**AVIS RELATIF À LA PROTECTION
CONTRE LES EVENTUELS EFFETS NOCIFS ET NUISANCES
PROVOQUÉS PAR LES RAYONNEMENTS NON IONISANTS
GÉNÉRÉS PAR DES ANTENNES ÉMETTRICES STATIONNAIRES**

Commune : TOURNAI - Exploitant : TELENET GROUP

Référence exploitant : HT1939A

Rapport n° 4799 / 2023

Figure 2 : Vue en plan des installations d'antennes dans un rayon de 300 mètres autour de l'installation faisant l'objet de la demande d'avis

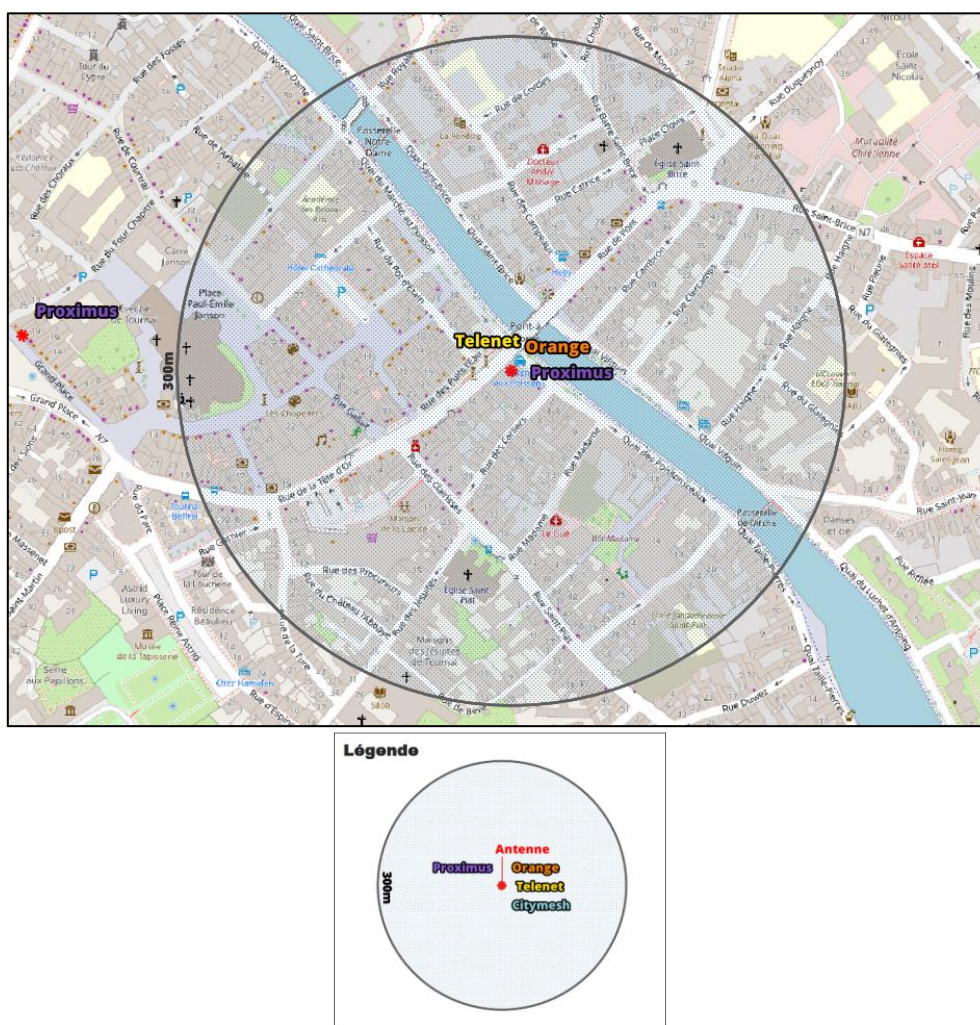
Compte tenu du nombre d'installations localisées dans la figure 2, il apparaît que l'intensité du rayonnement électromagnétique généré, dans les lieux de séjour situés à proximité de l'installation référencée dans le paragraphe 2, par l'ensemble des antennes émettrices stationnaires de l'ensemble des exploitants du même site d'antennes émettrices stationnaires respecte la limite fixée à l'article 4, § 2 du décret.
